これまでの委員からの質問への回答 (後藤委員提出資料 2への回答)

2023年2月22日

図 PTS曲線の比較（応力評価でのクラッド考慮の有無の差）【イメージ】

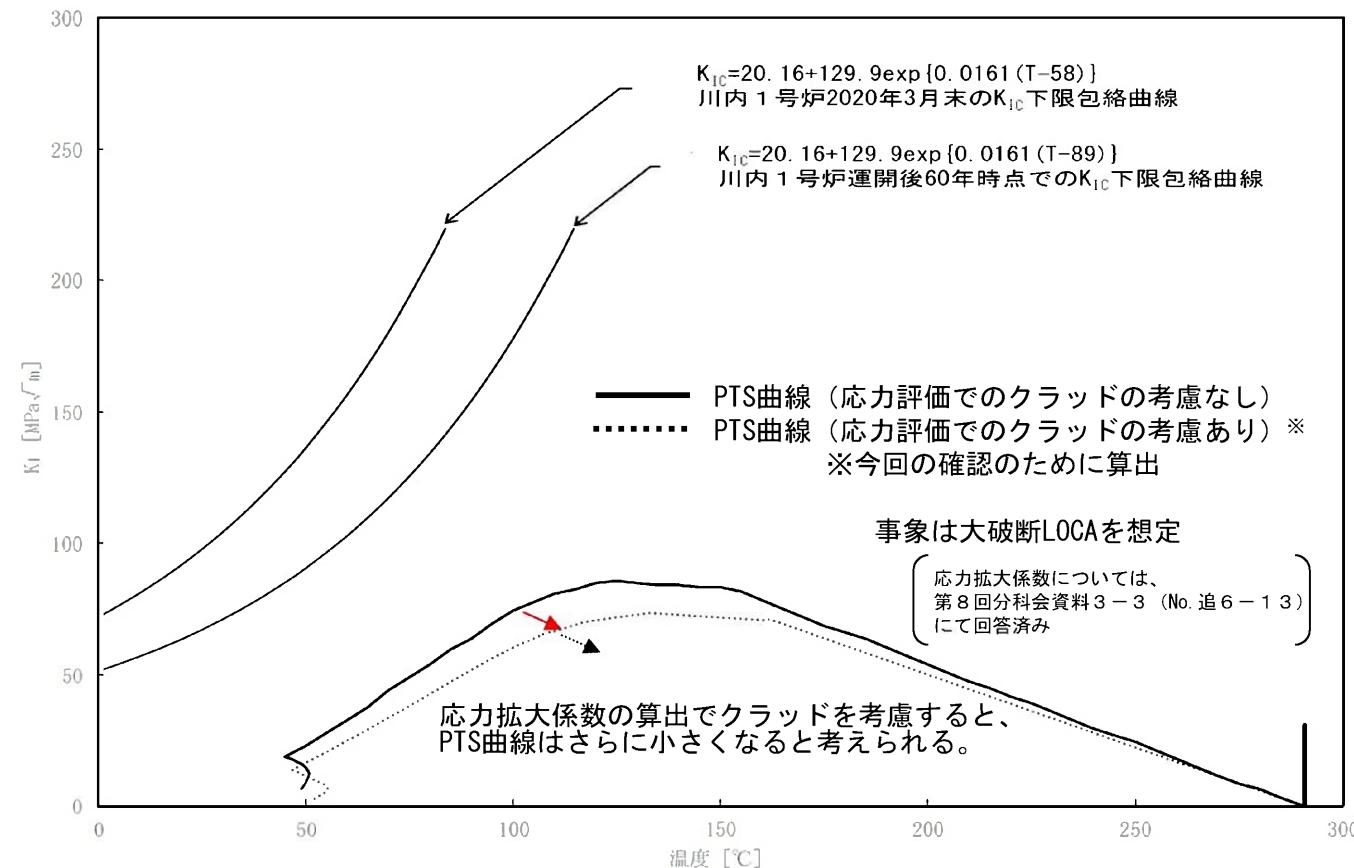
追8-2 ① (後藤委員 提出資料2 2.)	<p>①PTS解析は、温度分布から、応力分布、応力拡大係数の算出までの一連の過程を意味するもので、途中で解析モデルを変更することは非合理である。</p> <p>仮にクラッドを含めて解析するのであれば、残留応力を考慮した解析を行わなければならない。「原子炉容器の内面には、クラッドが施工されており、クラッドを考慮して実態に即した評価をすることが望ましい」というのであれば、「実際に存在する残留応力」を含めなければいけないのは当然である。</p> <p>もっとも、溶接残留応力は、形状や、物性値だけではなく、溶接のやり方等で大きくなるため、求めること自体が困難である。</p>
回答	回答を次頁以降に示す。

○川内1, 2号炉の劣化状況評価においては、JEAC4206-2007に基づき、加圧熱衝撃（以下「PTS」という。）評価を実施している。本評価における温度分布解析（熱伝導解析）では、実機に施工しており、特別点検においても有意な欠陥、経年劣化は確認されず健全性が確認されているクラッドを考慮し、実態に即した解析を実施している。応力評価においては、クラッドが強度部材ではないことから、クラッドは考慮していない。また、応力拡大係数の算出においてもき裂の開口を抑制する効果がある程度期待できるものの、無視している。
(JEAC4206-2016は使用していない)

○クラッドを考慮した場合、応力評価では原子炉容器内面に圧縮応力の効果が期待でき、応力拡大係数の算出では、き裂の開口に抵抗する効果が期待できるものの、今回の運転延長認可申請では、これらの効果を考慮したPTS評価を行っていない。
(前述の効果を考慮する手法が規定されているJEAC4206-2016は、NRAの技術評価にて規制への適用が見送られた)

○応力評価においてクラッドを考慮した場合には、クラッドと母材の線膨張係数の差や溶接残留応力を考慮することにより、母材側には圧縮応力が作用することとなり、結果的にはPTS曲線が低い値になると考えられる。また、応力拡大係数の算出において、クラッドのき裂の開口を抑制する効果を考慮した場合には、PTS曲線の値はさらに小さくなると考えられる。（次ページ図参照）

図1 沸騰熱伝達を考慮した場合との応力拡大係数の比較（玄海1号炉の例）
(横軸は想定欠陥深さ位置(母材内面から10mm位置)での温度)

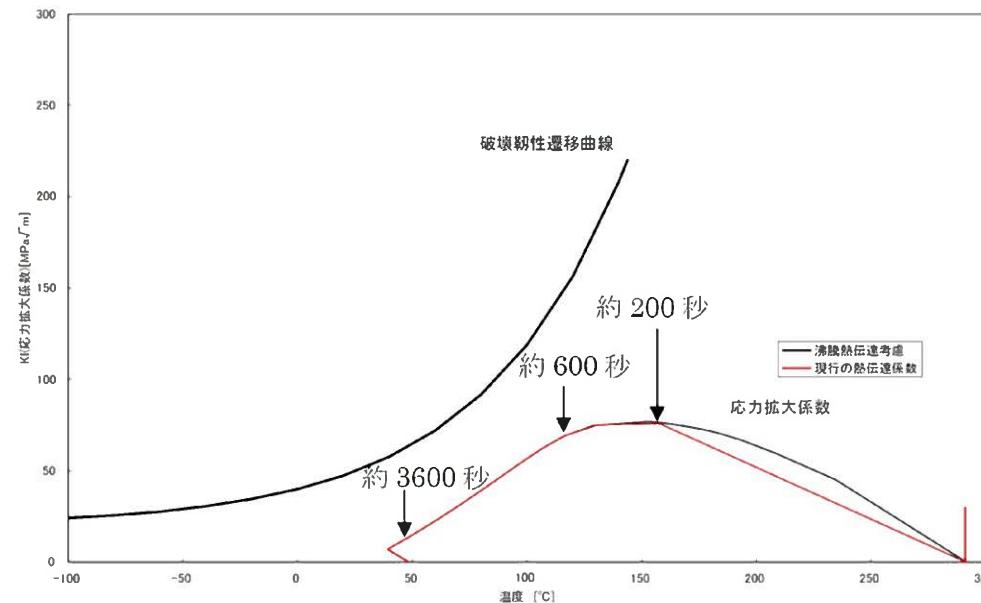
⑤大破断LOCA時には、大気圧下で約300°Cの金属（鉄鋼）表面に27°Cの冷却水が流れることになる。表面温度が約100°Cまで低下する間は、サブクール流動核沸騰となるはずである、このような沸騰状態が生じる時間を明らかにされたい。また、この状態の熱伝達率は、サブクール沸騰熱伝達率として算出されなければいけないはずである。また、飽和プール核沸騰よりはるかに大きい値となる限界熱流束はいくらになるのか。沸騰熱伝達率と限界熱流束を求めるのに使用した計算式と、その計算例（数値を含めて）を明らかにされたい。

- 本件については、川内1, 2号炉と同様の評価を過去に実施している当社玄海1号炉において検討している。初期の熱伝達率は現状評価の熱伝達率と比較して大きくなるものの、数十秒で原子炉容器内表面（クラッド内表面）温度は100°C以下になり、沸騰熱伝達の温度域から外れる。また、欠陥深さ位置となる母材内面から10mm位置の温度も、PTS評価上厳しくなる低温領域では、その差はほとんどないことが確認されている。
- 沸騰熱伝達を考慮しても、PTS評価上厳しくなる低温領域ではほとんど応力拡大係数に変化はないことから、沸騰熱伝達の影響は十分小さく、現状評価方法で適切に評価できているものと考える。

図2 川内1号炉 PTS評価結果の例

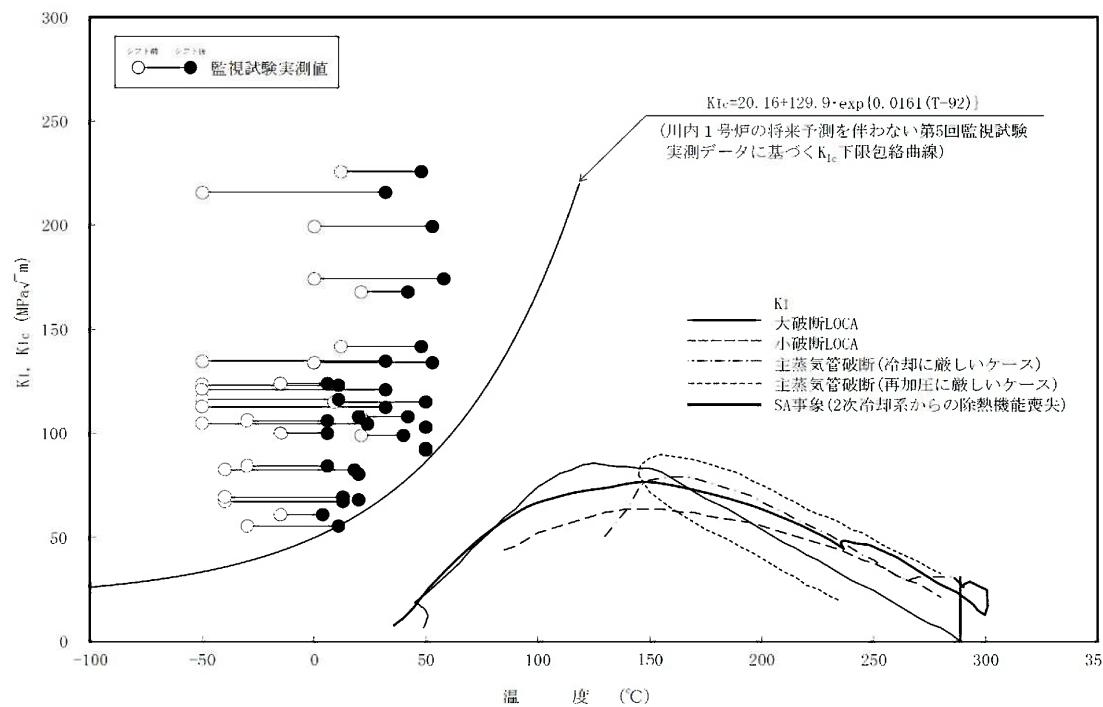
No.	質問事項	頁
追8-6 (後藤委員提出資料27.)	<p>原子炉容器の破壊靱性値の分布【p. 22~24】(追6-12)</p> <p>p. 23は、川内1号機の原子炉容器の破壊靱性値の実測値について、母材部、溶接金属部を明記したグラフを示しており、その上ですべての破壊靱性値の実測値を運転開始後60年時点まで、(推測して)移行させたデータを基に、試験回数毎の下限データを包絡する破壊靱性遷移曲線を作成し比較したグラフを示している、という。しかし、各色の点とそれらから描かれたカーブの関係が示せないか?現在の図では、傾向と“ばらつき”がよく分からぬ。</p> <p>p. 24の川内2号機についても同じように示して欲しい。</p>	第9回分科で回答済み
追8-7 (後藤委員提出資料28.)	<p>試験回次毎の破壊靱性遷移曲線の比較【p. 25~26】(追6-12)</p> <p>p. 25で示されている川内1号機の試験回次毎をみると、左から#1⇒#0⇒#4⇒#2⇒#5⇒#3となっているが、1回目の監視試験(#1)は、照射前の監視試験(#0)とほぼかさなり、#4、#2、#5は離れている。こうしたばらつきについて、ここに点データとカーブを同じグラフで表せば、ある程度傾向が分かるのではないか。照射脆化の予測破壊靱性値川内2号機についても同様。</p>	第9回分科で回答済み
追8-8 (後藤委員提出資料29.)	<p>1号機の原子炉胴部の中性子照射脆化に対するPTS評価結果の比較【p. 28~30】(追6-13①)</p> <p>p. 28にあるように、「JEAC4201-2007/2013追補版の関連温度移行量の予測式と、JEAC4201-2007/2010追補版」の予測式が、運転開始後60年時点でのTpが約30°Cも違うのは“なぜか”と聞いているのに全く答えになっていない。両者の移行量を求めるプロセスを示しながら説明願いたい。</p> <p>「結果の健全性に問題ない」など聞いていない。問題はこの予測方法が本当に正しいやり方と思っているのかお聞きしたい。予測式やその適用が妥当でないと、健全性の評価が難しくなる。</p>	第9回分科で回答済み

○図3にこれまで実施した監視試験によって採取した Tr_{30}^* ^{※1}実測値と第5回監視試験で測定した Tr_{30} 実測値の差分だけ温度シフト^{※2}させた図(1号炉の例)を示す。温度シフトさせた破壊靱性実測データを下限包絡した K_{Ic} 曲線をJEAC4206-2007の附属書Cに従い設定した。

○第5回監視試験の照射量は、原子炉容器内表面位置の照射量に換算すると約71EFPYの照射量に相当する(原子炉容器内表面から深さ10mmの位置(想定き裂先端位置)の照射量に換算すると約79EFPYの照射量に相当する)。

○本評価においても、脆性破壊に対する抵抗値を示す K_{Ic} 曲線は、負荷状態を応力拡大係数 K_I で示すPTS曲線を上回っていることを確認した。

図1 PTS状態遷移曲線の算出過程

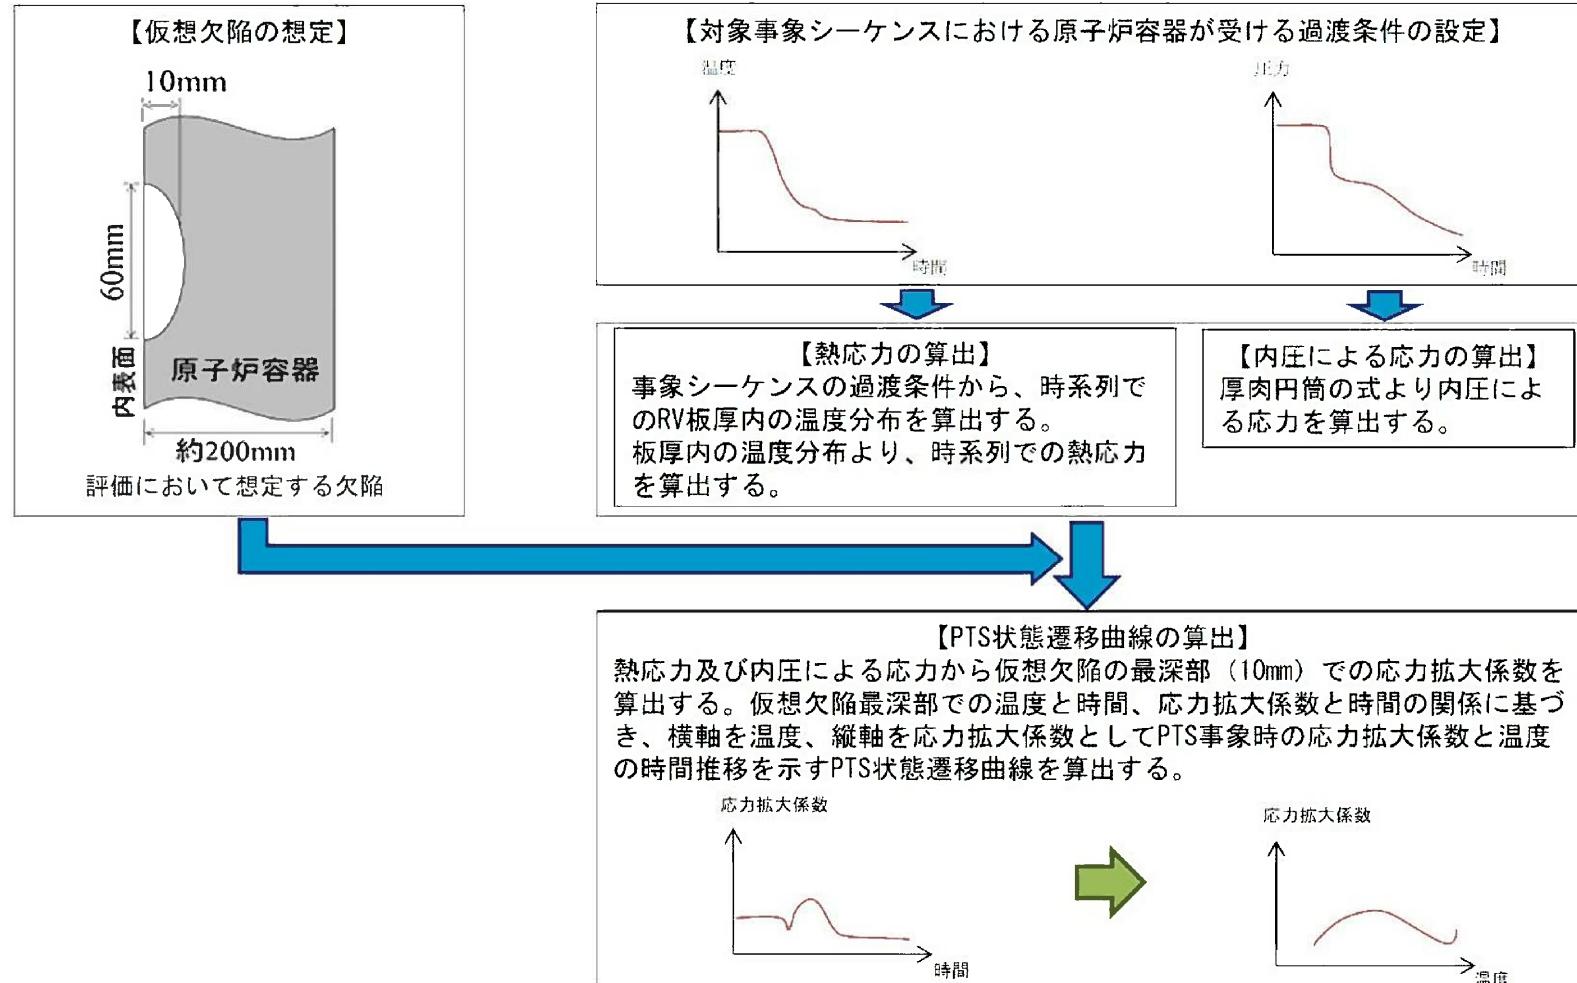
追8-9 (後藤委員 提出資料2 10.)	クラッド関係について【p.31~34】(追6-13③および追6-13④) (後藤委員提出資料1及び後藤委員提出資料1追加 参照)
回答	回答を次頁以降に示す。

JEAC4206-2007は、クラッドの考慮に関する具体的な記載はないが、クラッドを考慮するかどうかは本規格のユーザーが適切に判断すべき事項と考えており、PTS評価における応力拡大係数（PTS状態遷移曲線）の算出過程において、クラッドの考慮を一律に禁止するものではないと考えている。また、本規格を規定している日本電気協会からも同様の見解を得ている。

そのため、川内1, 2号炉のPTS評価における熱伝導解析では、実機に施工しているクラッドを考慮し、実態に即した解析を実施している。ただし、応力評価においては、クラッドが強度部材ではないことから、クラッドは考慮していない。また、応力拡大係数の算出においても、クラッドはき裂の開口を抑制する効果がある程度期待できるものの、無視している。

概要
熱伝導解析 (温度分布解析)	<p>PTS事象の進捗に伴い生じる原子炉容器内面に接液する冷却材の温度変化に対して、胴部板厚内の温度分布を時刻歴で計算する。</p> <p>温度分布解析においては、クラッドの存在を考慮し、熱伝達率として、JEAC4206-2007に基づき、強制対流の式の値に上向きの自然対流の効果 (Jackson-Fewsterの式) を加味して求めた値を使用する。</p>
応力評価	<p>前段で求めた温度分布の変化に対して熱応力を、また、PTS事象での原子炉容器の内圧による応力を求めて、時刻歴での応力分布を把握する。応力評価においては、強度部材ではないクラッドの存在は考慮しない。</p>
応力拡大係数の算出	<p>得られた応力分布から、JEAC4206-2007に基づき、Bucharet and Bamfordの応力拡大係数の式を用いて、時刻歴で応力拡大係数を算出する。応力拡大係数の算出においては、クラッドがき裂の開口を抑制する効果がある程度期待できるものの、無視しており、保守的な応力拡大係数を得ている。</p>
